con la presente si inviano le Osservazioni contro il Progetto di un impianto eolico codice procedura ID_VIP/ID_MATTIM: 1269 denominato

"Pitigliano" ubicato nei comuni di Pitigliano (GR) e Sorano (GR) costituito da 20 (venti) aerogeneratori di potenza nominale 7,0 MW per un totale

di 140,0 MW con relative opere connesse ed infrastrutture indispensabili.

IMMAGINE n 5. Mappa eolici elaborata dall'Associazione Amici della Terra. La mappa evidenzia il cumulo degli impianti tra Lazio e Toscana.

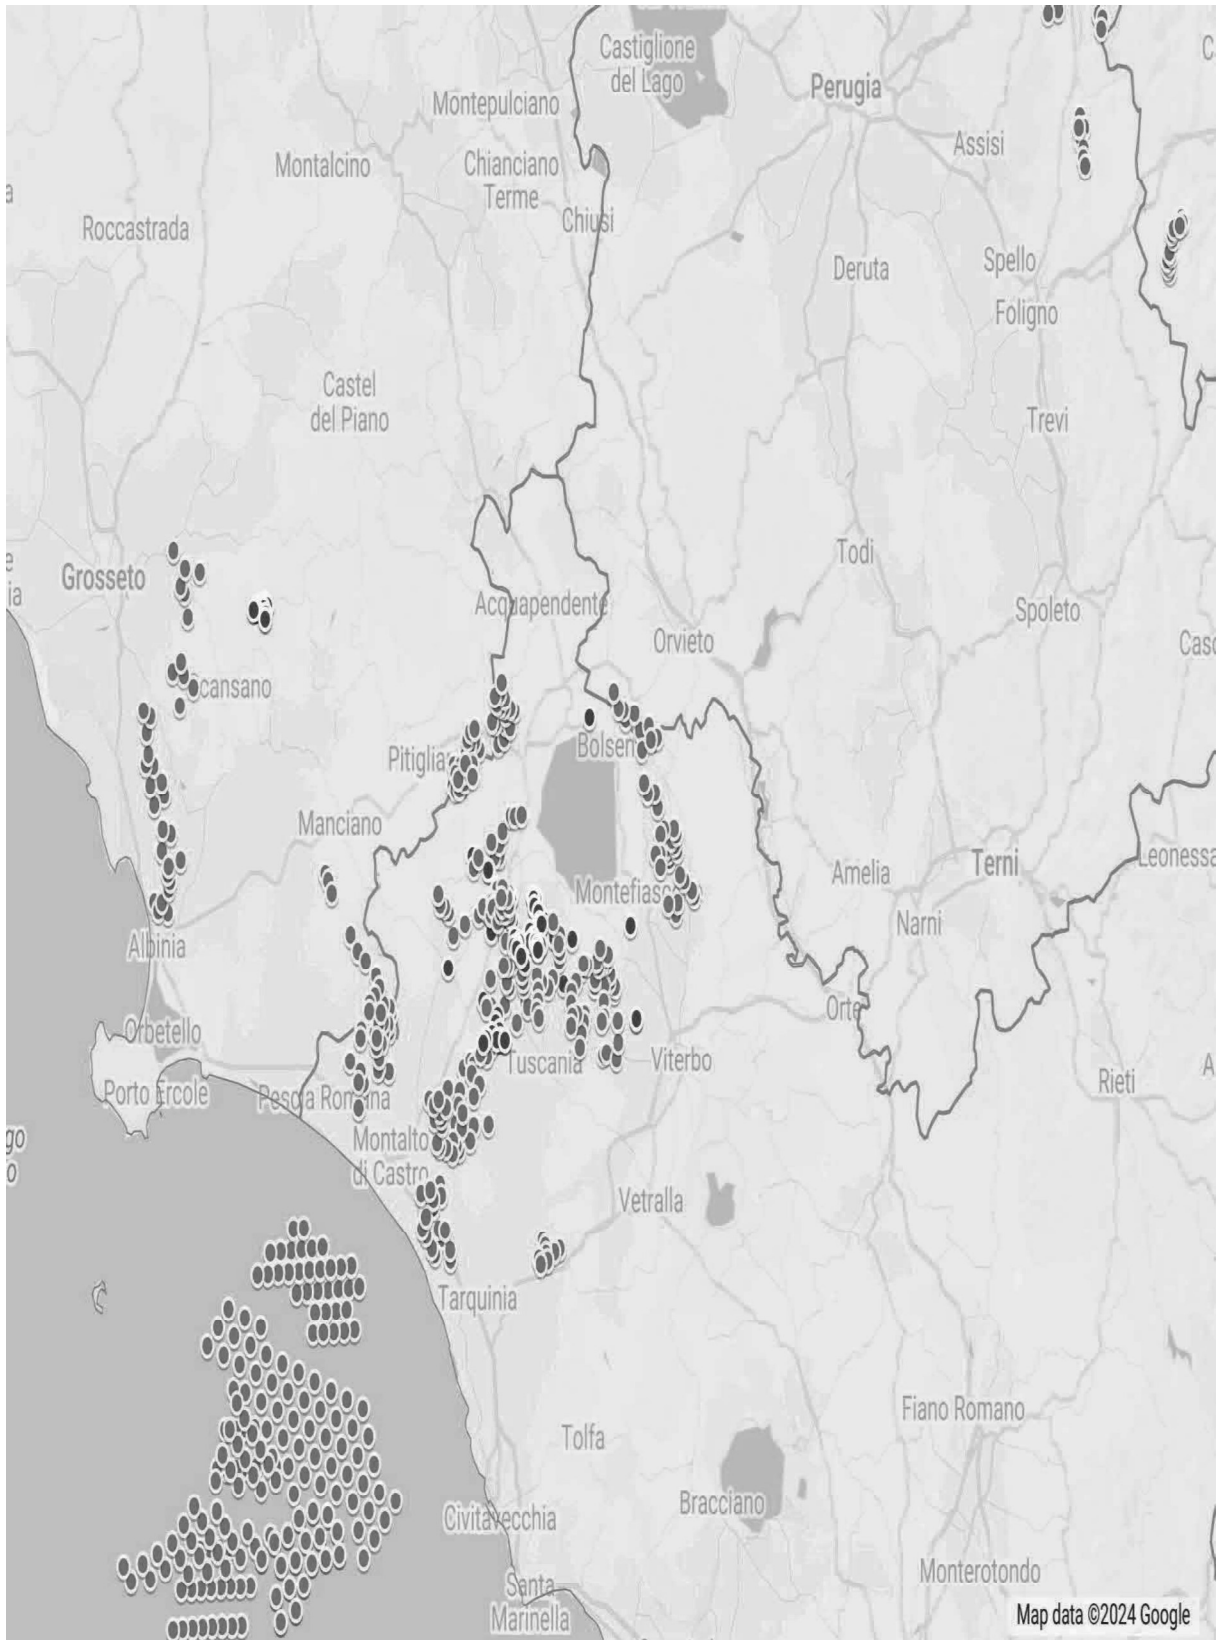
Riguardo al cumulo degli impianti FER, le mappe prodotte dalla proponente riguardano, come già evidenziato, soltanto una parte molto piccola degli impianti FER dell'area intermedia e vasta e in particolare di quelli eolici che contribuiscono a creare un notevole cumulo e la saturazione del territorio tosco laziale. Riguardo al cumulo dei soli impianti eolici si riporta la mappa dell'intervisibilità degli impianti eolici elaborata dall'Associazione nazionale “Amici della Terra”.
